Objet : Demande d'accès à l'information concernant l'entreprise Gestion Sablière  
Charlebois inc.

**Objet : Exploitation d'une sablière, travaux dans un milieu humide et valorisation de matières résiduelles fertilisantes**

# RAPPORT D'INSPECTION

**Objet : Sablière localisée sur les lots 14A et 15A rang 10 et 14B et 15B rang 9  
Canton de Grenville**

Secteur d'entreposage des matériaux excavés.  
*fusion 5342, 5343 et 5344.jpg*

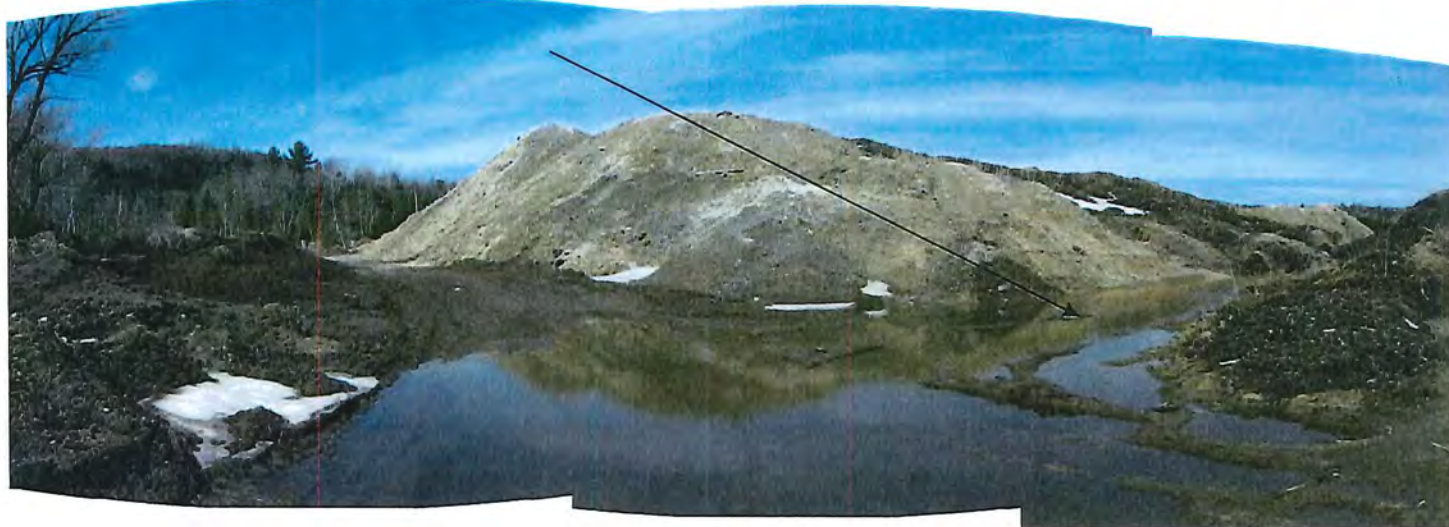
Activités de remblai (aucune activité d'entreposage ni d'extraction liée aux activités de sablière), à l'extérieur de l'aire d'exploitation autorisée : Des résidus chaulant et sable ont été poussés dans un possible milieu humide.  
*fusion 5369, 5370 et 5371.jpg*

Vue d'une portion du mur antibruit aménagé avec des résidus chaulant sur une longueur approximative de 300m et une hauteur bien supérieure à 6.5m. La flèche indique la brèche.

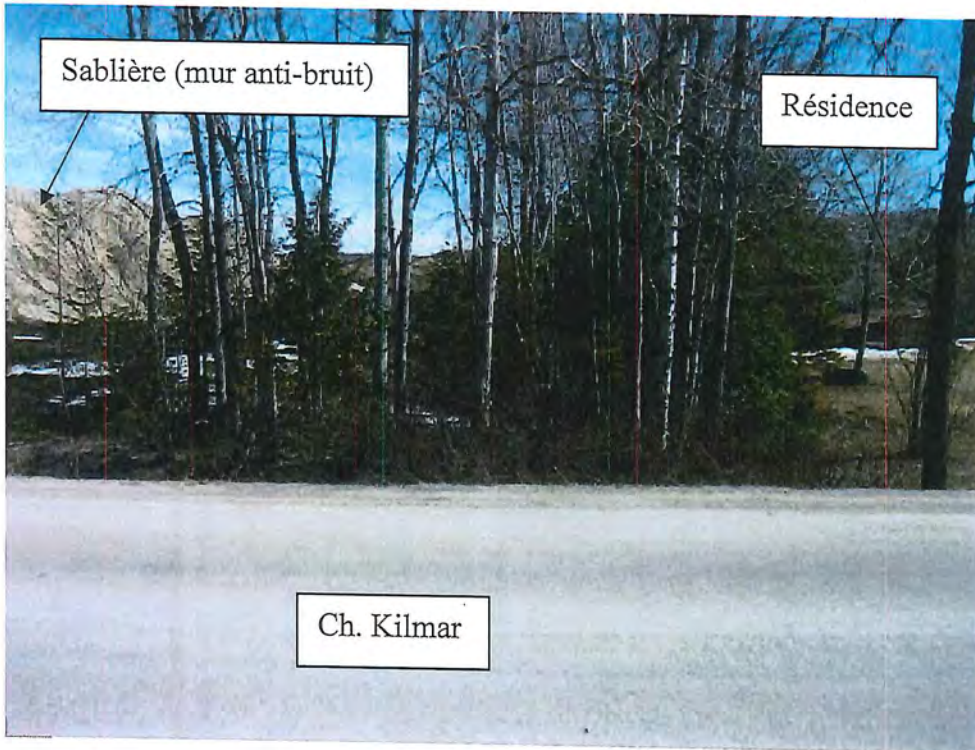
- Une étude de bruit **23-24** ..... datée du janvier 2013, **23-24** a été réalisée en raison de la présence d'une habitation à l'intérieur d'un rayon de 150m de l'aire d'exploitation de la sablière conformément à l'article 12 du RCS. Afin d'assurer le respect de la limite sonore de 45 dB(A), il a été recommandé d'aménager un mur antibruit sur une longueur de 151 mètres et d'une hauteur minimale de 6.5m. Ce mur antibruit a été aménagé avec des résidus chaulant sur une longueur approximative de 300m et une hauteur bien supérieure à 6.5m. Toutefois, deux brèches d'une largeur approximative de 15m dans ce mur antibruit ont été aménagées dont une des brèches se situe à l'intérieur du 151 m de mur coupe-son prévu dans l'étude de bruit. Ces brèches semblent avoir été aménagées pour la circulation des camions.

modification de certificat d'autorisation. Cette étude recommande l'aménagement d'un mur antibruit sur une longueur de 151 mètres et une hauteur de 6.5m longeant le côté Nord du chemin d'accès au Sud de la sablière (aussi nommé chemin d'accès secondaire). L'inspection a permis de constater que ce mur antibruit a été mis en place. Toutefois, une brèche d'une largeur approximative de 15m a été aménagée. Vous devrez vous assurer, préalablement la reprise d'activité dans la sablière, que ce mur antibruit est continu sur toute sa longueur de 151m afin d'assurer le respect de la norme d'émission de bruit. De plus, le certificat d'autorisation fait mention qu'une étude de bruit réelle doit être présentée au MDDELCC d'ici le 15 août 2015. **Advenant qu'il n'y ait pas de reprise d'activité d'ici cette date, nous vous demandons de nous informer par écrit lors de la reprise d'activité sur le site.**
